Stellungnahme zu den Anmerkungen der Bürger vom 17.03.2011, vgl. anhängendes Protokoll

**Stellungnahme zu den Anmerkungen
der Bürger vom 17.03.2011**

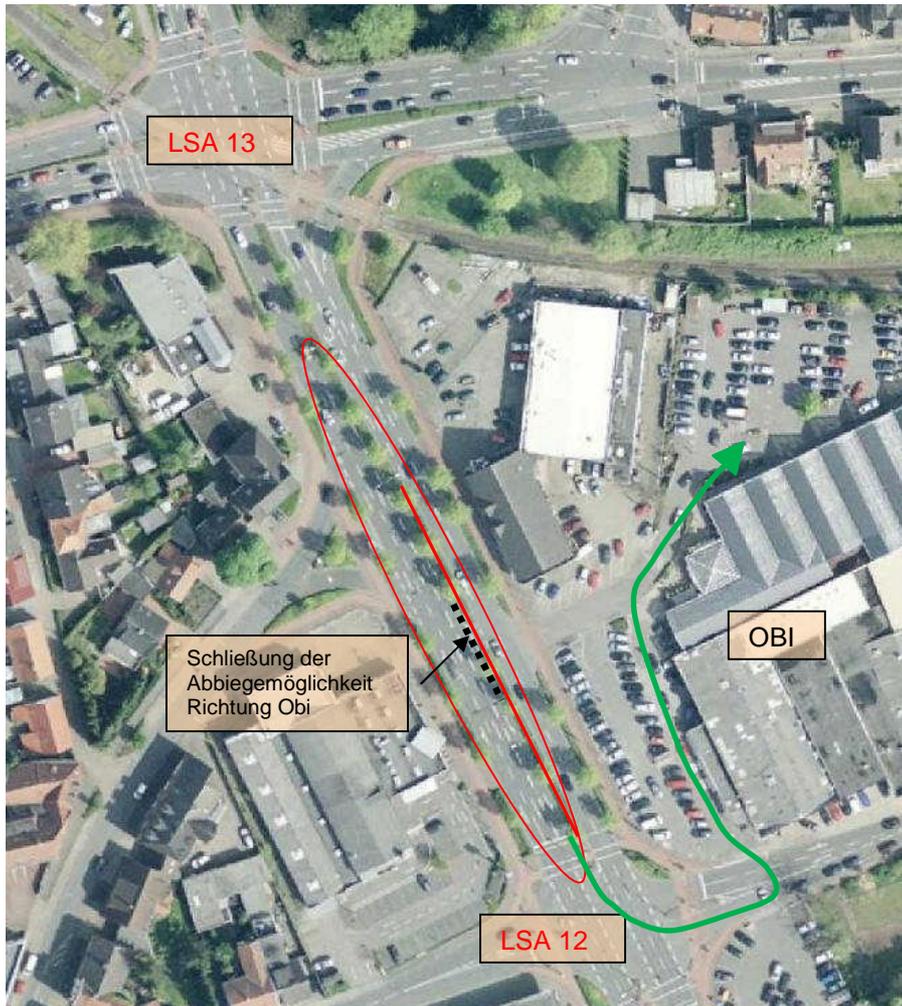
zu 3. Herr Nagelschmidt „Stichwort: Verlängerung der südlichen Linksabbiegerspur an der LSA 13 Hansaallee – Lingener Damm / Konrad-Adenauer-Ring“

Eine Kapazitätserhöhung des Linksabbiegerstroms von der Hansaallee auf den Konrad-Adenauer-Ring kann durch eine Verlängerung der bestehenden Linksabbiegerspur nicht erreicht werden, sondern durch eine Verlängerung der effektiven Freigabezeit oder/und durch die Ergänzung eines Fahrstreifens.

Darüber hinaus ist die Verlängerung der Linksabbiegerspur nur unter Inanspruchnahme von Privatgrund möglich und erfordert außerdem die Schließung des in Mittellage befindlichen Mittelstreifens, wodurch eine Zufahrt zum Obi-Parkplatz wegfällt. Der gesamte Kundenverkehr vom/zum Obi müsste über die LSA 12 abgewickelt werden, was wiederum zu verkehrlichen Problemen im Bereich der Flächen für den ruhenden Verkehr des Obi führt.

Aus Gründen der verkehrlichen Sicherheit ist die Möglichkeit der Verlängerung der Linksabbiegerspur bei gleichzeitiger Abbindung der aus nördlicher Richtung derzeitigen Zufahrtmöglichkeit Richtung OBI-Markt nicht zu empfehlen.
